Diese Technische Mitteilung ersetzt die Technische Mitteilung 306-30 vom 09.09.92.

**Gegenstand:** Erhöhung der Betriebszeit

ASTIR CS	Werk-Nr.: 1001 - 1536
ASTIR CS 77	Werk-Nr.: 1601 - 1844
ASTIR CS JEANS	Werk-Nr.: 2001 - 2248
STANDARD ASTIR II	Werk-Nr.: 5001 - 5061 (Zusatz "S")
CLUB ASTIR II	Werk-Nr.: 5001 - 5061 (Zusatz "C")
STANDARD ASTIR III	Werk-Nr.: 5501 - 5652 (Zusatz "S")
CLUB ASTIR III	Werk-Nr.: 5501 - 5652 (Zusatz "C")
CLUB ASTIR IIIb	Werk-Nr.: 5501 - 5652 (Zusatz "Cb")

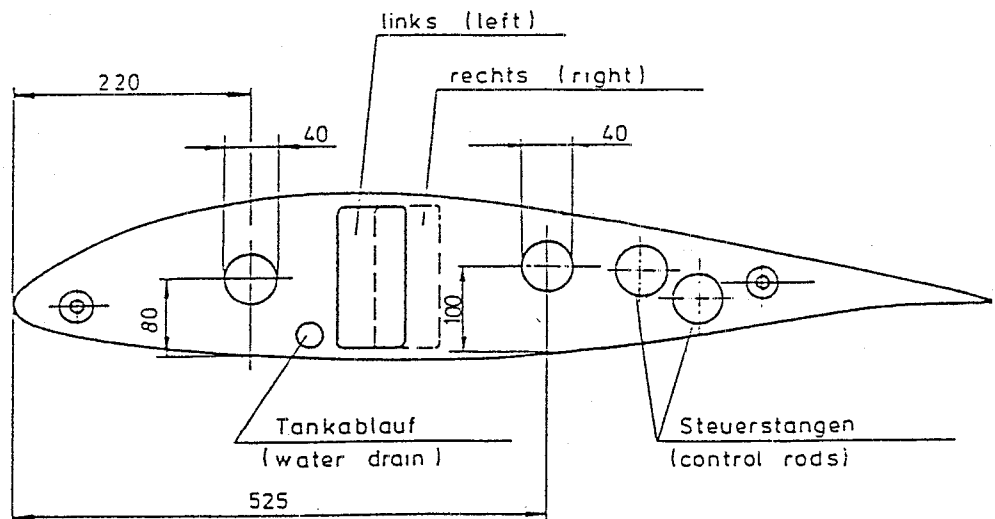
1. Eine **Revision der Handbücher** erfolgt im Rahmen einer Neuausgabe der Flug- und Wartungshandbücher.
2. **Einbau einer Kontrollöffnung** in die Wurzelrippe (falls TM 306-18, TM 306-23 oder TM 306-24 noch nicht durchgeführt wurden).

**ASTIR CS, ASTIR CS 77, ASTIR CS Jeans**

**STANDARD ASTIR II, CLUB ASTIR II**

**Achtung:** Bei Flügeln mit Wassertank entfällt die vordere Öffnung. Die Kontrolle erfolgt in diesem Fall durch den Ablaufstutzen des Wassertanks.
